Service Information

22RH532

R74-13

Rectifications to Service Manuals and modifications introduced in accordance with PL01 during production.

Fig. 1

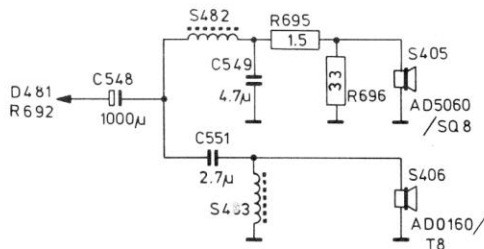
- The code number of R616, 618 (10 Ω safety) should be 4822 111 30405.
- The code number of BC548 (TS440) should be 4822 130 40938.
- The circuit diagram has been adapted (see Fig. 1).

- Het codenummer van R616, 618 (10 Ω safety) moet 4822 111 30405 zijn.
- Het codenummer van BC548 (TS440) moet 4822 130 40938 zijn.
- Het prinsipiënschema is aangepast zoals in Fig. 1 is aangegeven.

- Le code des R616, 618 (sécurité 10 Ω) est le 4822 111 30405.
- Le code du BC548 (TS440) est le 4822 130 40938.
- Le schéma de principe a été adapté (voir Fig. 1).

Fig. 2

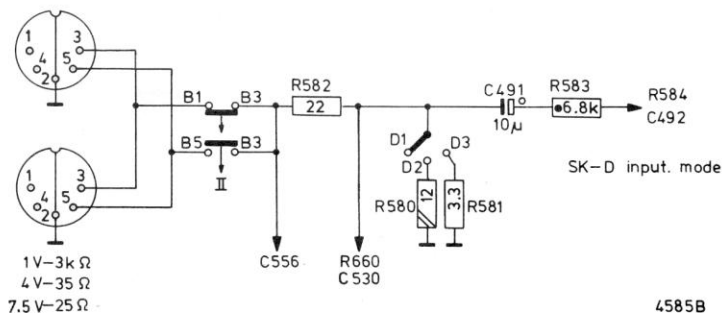
- The input circuit is changed in accordance with Fig. 2.
- R580 (12 Ω) is to be added.
- The added three-position switch has code number 4822 277 20137.

- C551 wordt 2.7 μ F (5322 121 40122).
- De aansluitingen van de hogetonenluidspreker zijn verwisseld zodat het rode merkteken nu aan massa ligt.
- De ingangschakeling wordt gewijzigd volgens Fig. 2.

Fig. 1

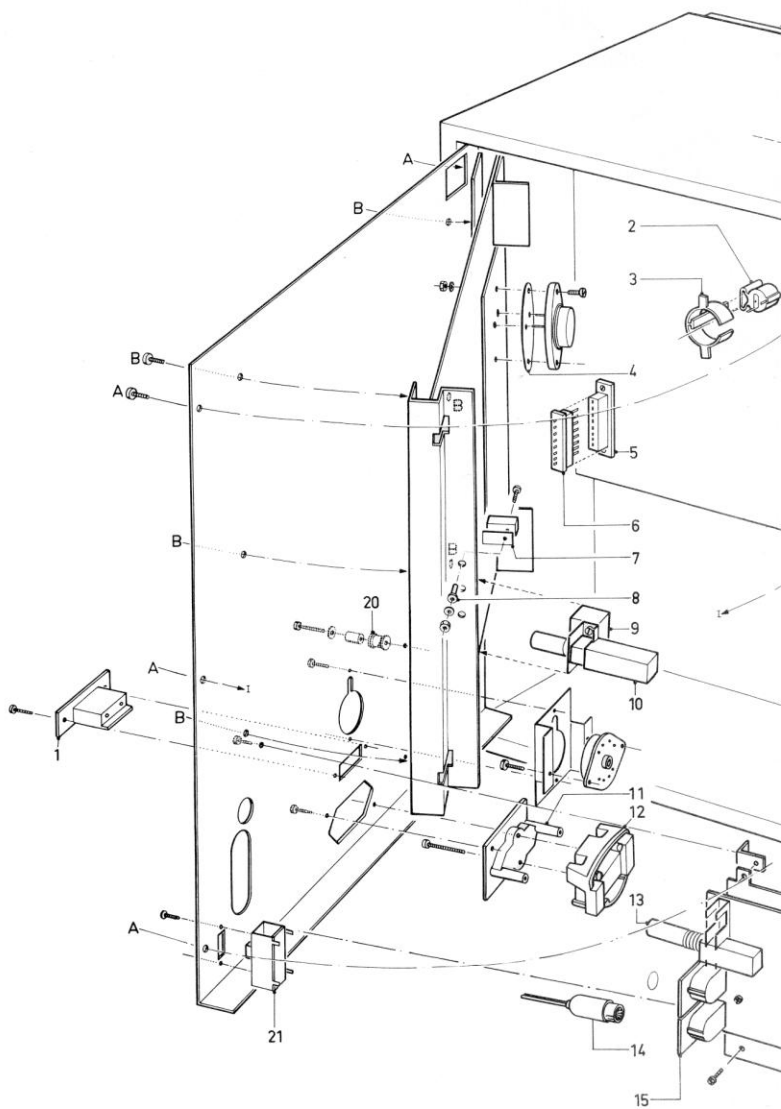
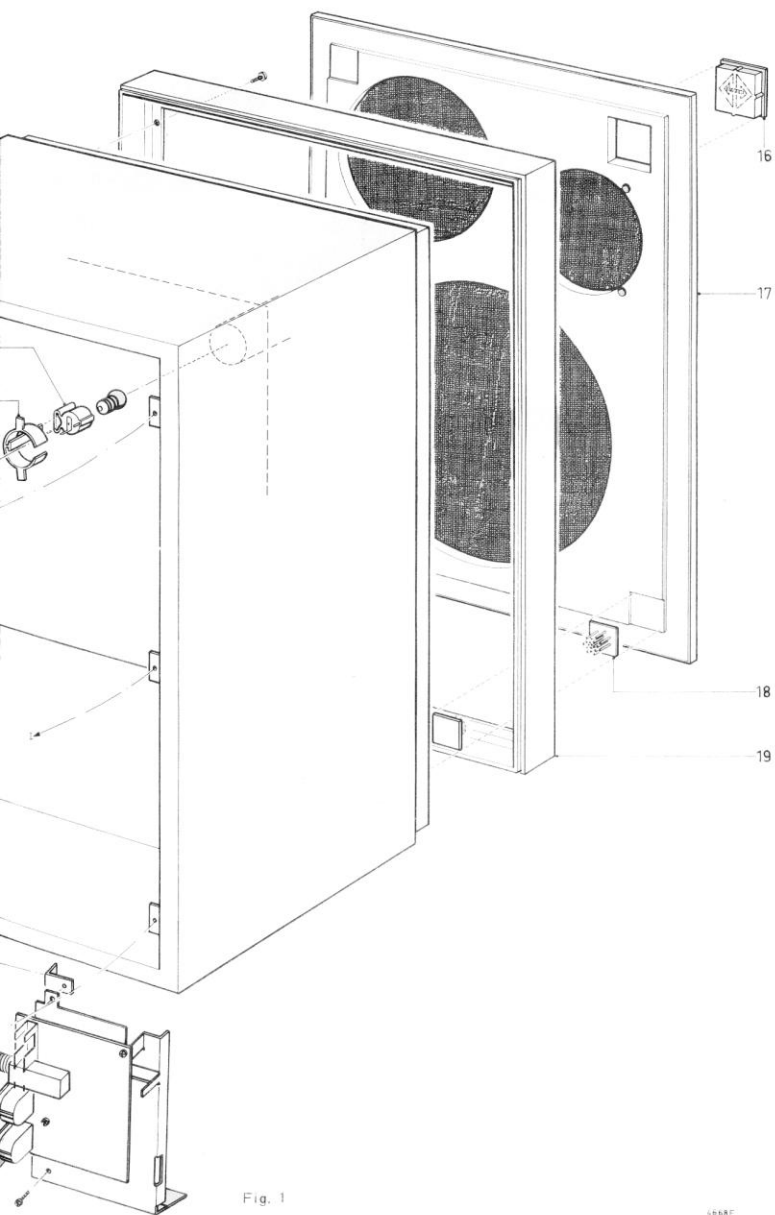
As from change code PL02 a flat rear panel is used and the input sensitivity circuit has been changed (also see R74-13).

Fig. 1 shows the exploded view of the new rear panel.

PL 12 (Fig. 1)

To prevent MW/LF detection, the following changes have been made:

1. C538 has been omitted;
 2. Ra - 22 Ω and Cb - 15nF have been added.
- The last-mentioned components have been soldered direct on the track at the back of the p.c.board. N.B.: In Service Information R74-47 it is stated under the heading: PL07- point a- that C539 has been changed. This should be: C538.
